事業の 概要

事業の概要

検査の結果

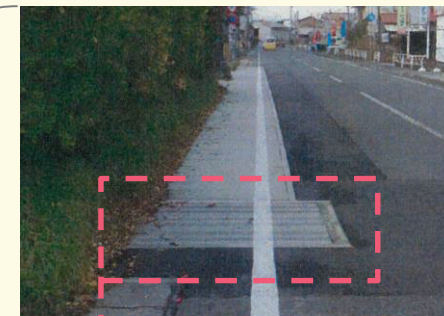
➡ 自動車荷重等の影響を考慮しないで設計した集水柵 一関市3基、日野町5基

- 集水柵の上部を車両等の通行が想定される状況となっているのに、**自動車荷重の影響を考慮しない場合に適用する標準図を選定**するなどして設計
- 改めて自動車荷重等を考慮して応力計算を行ったところ、側壁や底版のコンクリートに生ずるせん断応力度等が応力計算上安全とされる範囲に収まっていなかった

集水柵が車道に掛かっていて、集水柵の上部を車両等の通行が想定される状況となっていた
